改善箇所説明図

また、点検整備記録簿の該当欄に「日付、走行距離、ワークショップスタンプと担当者名、リコールキャンペーン： 外-1353、Audi A3 カーテンエアバッグ改修」と記入する。

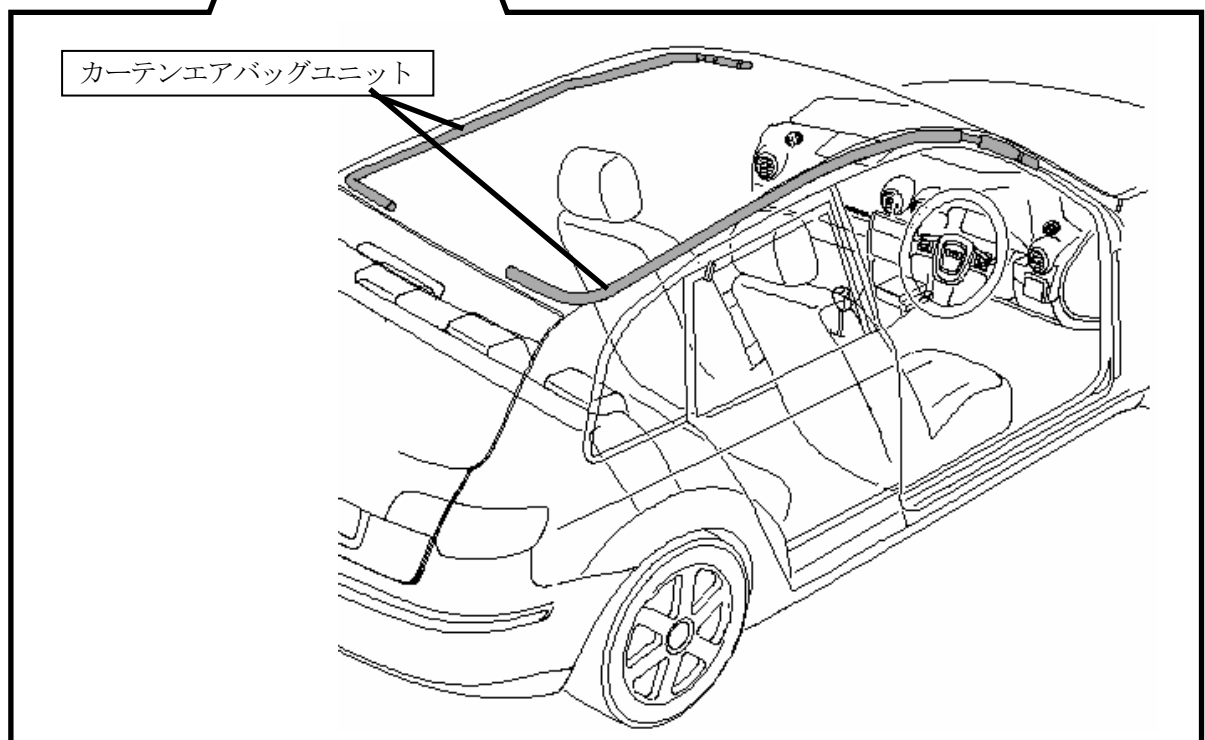
不具合発生箇所

カーテンエアバッグ装置のインフレーター内の遮断弁の溶接が不適切なため、ガスが徐々に漏れるものがある。そのため、側面衝突の際、カーテンエアバッグが十分に展開せず、最悪の場合、乗員に過度の傷害を与えるおそれがある。

改善内容

全車両、カーテンエアバッグユニットを良品と交換する。

識別： エンジンルーム後方の車両識別プレートの下側に、赤色で直径5mm程度のマークを塗布する。
